**Forum mondial de l'harmonisation
des Règlements concernant les véhicules****179^e session**

Accord de 1958 :**Examen de projets d'amendements à des Règlements ONU existants,
soumis par le GRSP****Proposition de complément 2 à la version initiale
du Règlement ONU n° 135 (Essai de choc latéral
contre un poteau)****Communication du Groupe de travail de la sécurité passive***

Complément 2 à la version initiale du Règlement ONU n° 135 (Essai de choc latéral contre un poteau)

Figure

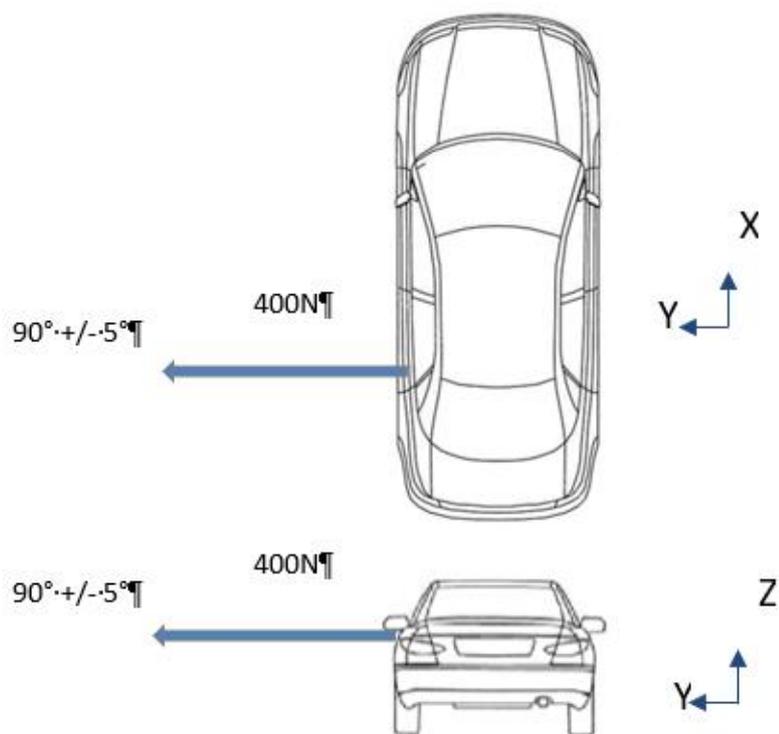
Paragraphe 5.4.2.1, lire :

« 5.4.2.1 La porte doit rester fermée ;

Cette prescription est réputée satisfaite :

- a) S'il est clairement visible que la serrure de la porte est fermée ; ou
- b) Si la porte ne s'ouvre pas lorsqu'on applique une force de traction statique d'au moins 400 N dans la direction y, conformément à la figure ci-dessous, aussi près que possible du rebord de la fenêtre et de l'extrémité de la porte située à l'opposé du côté où se trouve la charnière, à l'exception de la poignée.
